【重要】精密プローブ針製品仕様に関するご連絡

この度、精密プローブ針製品の仕様見直しをおこない、2017年3月1日出荷品より仕様の一部を下記の通りとさせて頂くこととなりました。何卒ご理解賜りますようお願い申し上げます。

■精密プローブ針仕様変更点

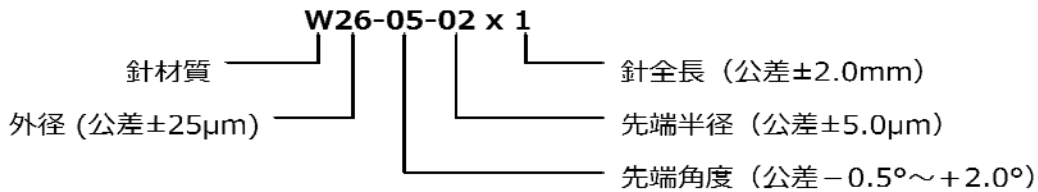
変更内容：外径および先端角度に公差を追加・桁数を統一

項目	変更前	変更後
外径	0.66mm	0.660mm 公差±25μm
先端角度	5°	5.0° 公差-0.5°~+2.0°

針材質	外径	先端角度	先端半径 (R)	針全長
W : タングステン	26 : 0.660mm	05 : 5.0°	01 : 2.5μm 以下 02 : 5.0μm	1 : 25.4 mm 1・1/4 : 31.7 mm 1・1/2 : 38.1 mm
